Nová skrutka – napínacia kladka 531 0274 30

LuK-AS-č.: 531 0274 30

INA 0014

Obrázok 1: 531 0274 30

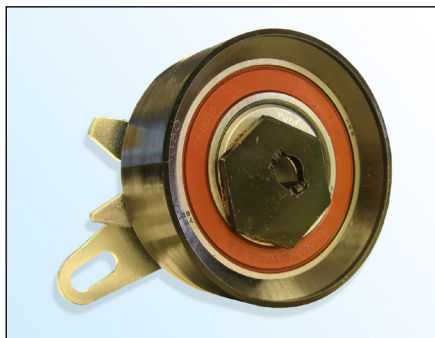
V rámci neustáleho vývoja našich produktov dodáva LuK-AS s napínacou kladkou 531 0274 30 novú skrutku (obrázok 3).

- Skrutka s plochou hlavou Torx
- Hlava skrutky $\varnothing 18,5 \text{ mm}$
- Trieda pevnosti **10.9**
- Prostriedok na zaistenie skrutky na závite
- Zvýšená samosvornosť

LuK-AS odporúča nahradiť originálnu skrutku (obrázok 2) dodanou skrutkou.

Uťahovací moment: $20 \pm 1,5 \text{ Nm}$
